RN19

Héricourt - Échangeur de Sevenans

**Mémoire en réponse au procès-verbal de
synthèse de la commission d'enquête**

Figure 3: Proposition du tracé du tronçon de piste cyclable qui pourrait être réalisé dans le cadre du projet

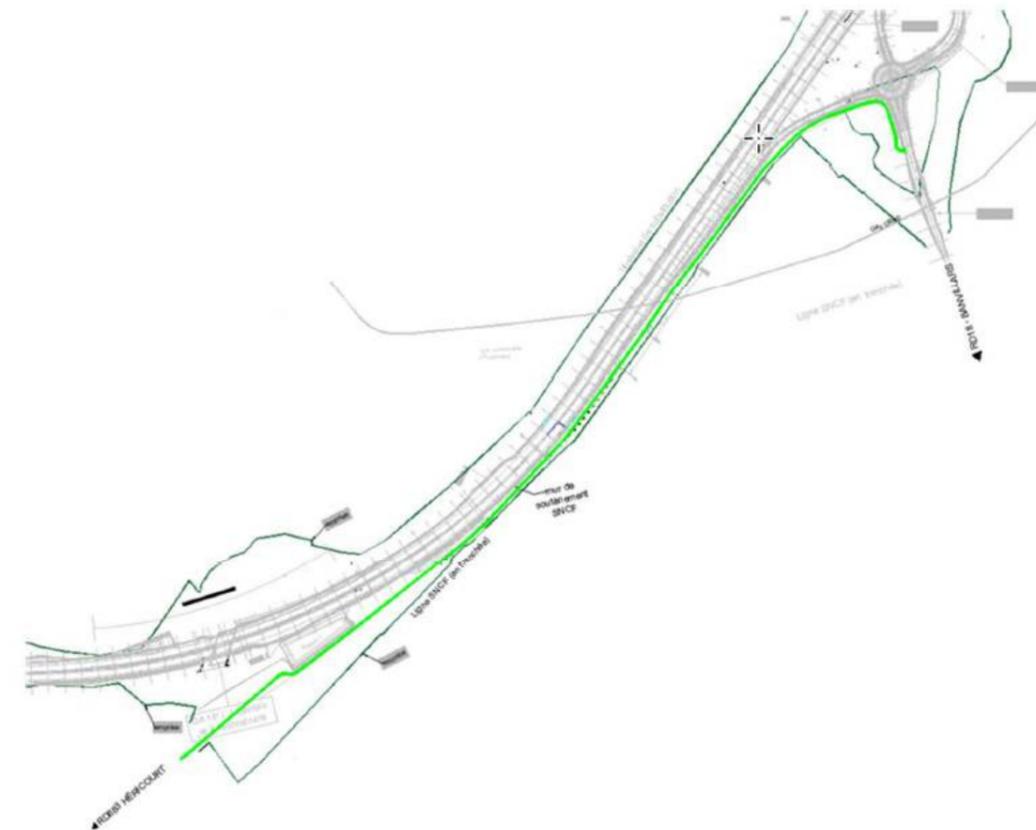
<i>Observation n°RN30</i>	<p>Merci de prévoir la traversée cyclable de la RN19 dans le cadre de l'élargissement à 2 x 2 voies. Cette traversée cyclable est indispensable pour la future liaison cyclable Belfort – Héricourt.</p>	Concernant la piste cyclable, nous renvoyons à notre réponse thématique sur le sujet.
<i>Observation n° RN31</i>	<p>En complément de mon mail du 12 mars 2024, deux points :</p> <p>1) ce qui bloquait les travaux l'an dernier était sur le transfert de la m19 au département de la Haute Saône et la récupération de la TVA sur les travaux. Ce frein est désormais levé puisque la RN19 reste nationale sur la totalité du tronçon en question.</p> <p>2) Encore deux accidents sur cette portion ce weekend , au coeur de l'enquête publique vous pourrez faire part de ces accidents à l'avis de l'autorité environnement qui :</p> <p>"recommande aussi au maître d'ouvrage de mener « une analyse plus précise de l'accidentalité de la section »" (source Est Républicain Guillaume Minaux - 25 oct. 2023 à 19:00).</p> <p>Sur les 22 avis publiés jusqu'à présent, ils sont unanimes, et décrivent l'urgence des travaux.</p>	Concernant le financement, nous renvoyons à notre réponse thématique sur le sujet.

La proposition du maître d'ouvrage consiste en la création d'une piste cyclable de 3 m de largeur qui prend son origine depuis la RD683 au niveau de l'ancienne RN19 jusqu'à la RD18 Sud en longeant le projet. La proposition du maître d'ouvrage ne prévoit la traversée de la RN19.

On note que la variante privilégiée par les acteurs locaux prévoit un franchissement de la RN19 par l'ouvrage d'art n°4 (passage inférieur permettant le rétablissement de la voie communale reliant Banvillars à Argiésans). Ce passage peut être aménagé pour assurer un passage sécurisé des cyclistes (par exemple via la mise en place d'une unique voie de circulation au droit du passage de l'ouvrage) ce qui répond à une demande exprimée par de nombreuses contributions.

Dans le cadre de ce projet de liaison cyclable porté par les collectivités locales, l'État s'engage à aménager la portion d'itinéraire directement concernée par le projet de la RN19, comme figuré sur le plan ci-dessous, en conformité avec l'esprit de sa proposition initiale. Ce projet pourra également bénéficier des différents programmes d'aide au développement des modes actifs mis en place par l'État (appels à projets « aménagements cyclables », appels à programmes « territoires cyclables », Fonds Vert « développement des mobilités durables en zones rurales »).
